## **Premessa**

**La presente relazione è redatta in risposta alla richiesta di integrazione pervenuta in data 17/04/2023 dal Ministero dell'Ambiente e della Sicurezza Energetica con prot. n. 4504 del 14/04/2023.**

Il progetto prevede la realizzazione di un impianto agri voltaico nei Comuni di Monreale, Roccamena e Corleone (PA) della potenza complessiva installata di 367,572 MWp.

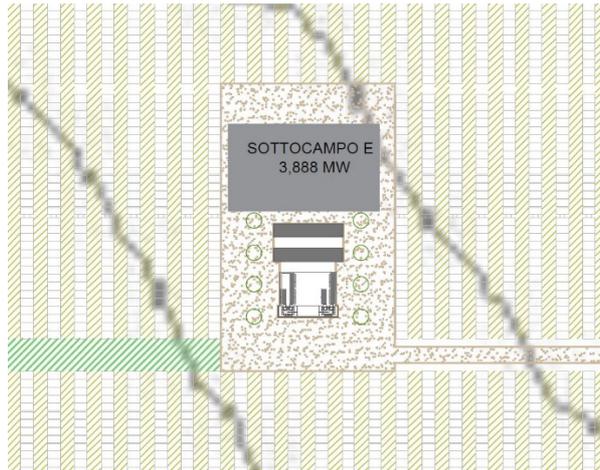
**Prevedere** nel SIA un paragrafo relativo agli impatti cumulativi (vedasi anche richiesta integrazione di cui al punto 5.a) con altri progetti realizzati, progetti provvisti di titolo di compatibilità ambientale e progetti per i quali i lavori di realizzazione siano già iniziati anche alla luce degli aggiornamenti sulle "aree non idonee F.E.R." (art 20 comma 8 lett. c-quater del D. Lgs. 199/2021). Chiarire a tal proposito, anche mediante cartografia in scala adeguata, se l'opera in oggetto (incluse le opere di connessione) si trovi o meno all'interno di aree idonee per FER.

All'interno del SIA-Quadro Progettuale, al paragrafo 6.6 "Cumulabilità con altri progetti" è riportato lo studio degli impatti cumulativi con altri progetti realizzati, progetti provvisti di titolo di compatibilità ambientale e progetti per i quali i lavori di realizzazione siano già iniziati.

Inoltre, è stata redatta apposita cartografia relativa alle "aree non idonee F.E.R." (art 20 comma 8 lett. c-quater del D. Lgs. 199/2021), riportata nell'elaborato SP12EPD033\_00-Aree\_non\_idonee\_FER.

In particolare, in riferimento a quanto menzionato nell'art. 20 comma 8 lett. c-quater del D. lgs. 199/2021, la fascia di rispetto da considerare per gli impianti fotovoltaici è di 500 metri: sono state quindi analizzate le carte dei Beni Paesaggistici del PTPP della provincia di Palermo (che tuttavia è ancora in fase di istruttoria) da cui si evince che alcune parti dell'impianto ricadono internamente al buffer previsto dalla normativa (500 metri appunto per gli impianti fotovoltaici). A tal proposito e alla luce delle analisi effettuate è stato deciso di rimuovere una parte del lotto di impianto di C. da Sticca che ricadeva nel buffer di 500 metri calcolato dal vincolo archeologico riportato nel PRG del Comune di Roccamena.

Esempio di piazzola inverter con storage – Elaborato SP12EPD013

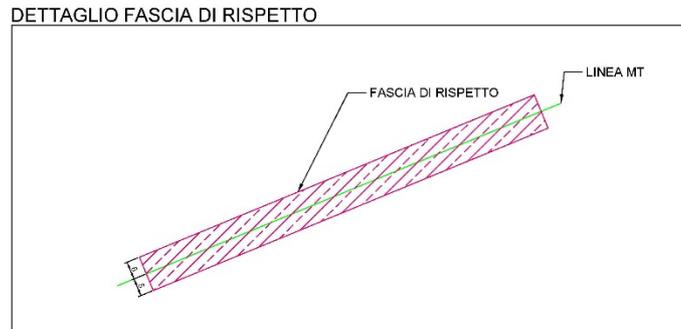
**Chiarire** se il progetto prevede un sistema di accumulo ovvero la possibilità di ricorrervi. Individuare l'esatta ubicazione del sistema di accumulo ed i relativi aspetti progettuali e di presidi ambientali.

Il progetto prevede un sistema di predisposizione all'accumulo. Al paragrafo 2.4.5 "Predisposizione e analisi di soluzioni di accumulo energetico" sono riportati i relativi dettagli.

La predisposizione all'accumulo sarà localizzata in prossimità delle piazzole inverter, come visibile nell'immagine che segue:

In particolare, in corrispondenza di ogni piazzola inverter, è prevista la disposizione di due container al cui interno è posizionato un congruo numero di batterie, fondamentali per la predisposizione all'accumulo energetico. In particolare, ogni container (storage block) conterrà 6 battery block, ciascuno dei quali ha una capacità di accumulo energetico pari a 500 kWh, per una capacità massima di accumulo di ogni singolo storage di 3 MWh; considerando che in corrispondenza di ogni piazzola inverter è previsto il posizionamento di 2 storage block, si prevede una potenziale capacità di accumulo dell'impianto pari a 297 MW. Si riportano i dati nella seguente tabella:
